INVITACIÓN ABIERTA A PRESENTAR PROPUESTAS No. FNT - 082- 2015

OBJETO: REALIZAR LOS ACABADOS, PARQUEADEROS Y OBRAS
COMPLEMENTARIAS DEL CENTRO DE EVENTOS DEL VALLE DEL PACÍFICO

RESPUESTA OBSERVACIONES
12 de Noviembre de 2015
Observaciones Extempraneas

RESPUESTA 19. A continuacion se adjunta registro fotográfico de la caseta zona de registro.

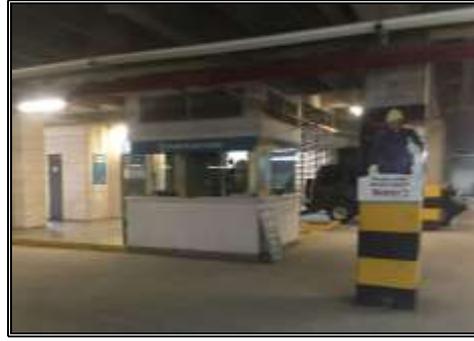
PREGUNTA 19. Favor suministrar planos o fotos de la Caseta de Pago a desmontar de acuerdo al ítem 3.1.4.1, De igual manera solicitamos aclara que incluye el ítem en el desmonte, es decir si se deben hacer demoliciones, desmonte eléctrico, puertas, ventanas, sanitarios, cubiertas, muros en concreto o mampostería, etc.

Se debe realizar desmontar las ventaranas, puertas, meson de atención e instalaciones electricias. Se informa que en caso presentarse el caso de recuperar los elementos señalados, el contratista adjudicatario deberá entregar dichos elementos al personal del CEVP.

RESPUESTA 38. A continuacion se adjunta registro fotográfico de las puertas del sotano:

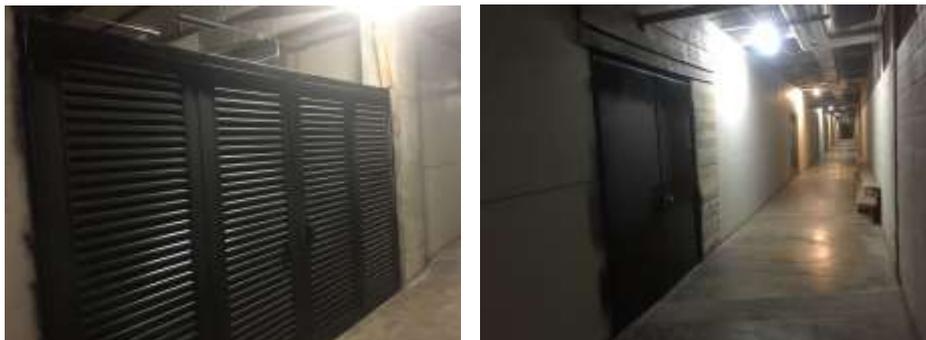
PREGUNTA 38. *Se pide el mantenimiento y pintura de puertas similares a las existentes. Que tipo de puertas son??*

Se debe realizar mantenimiento, desmonte, limpieza y pintar con esmalte + anticorrosivo
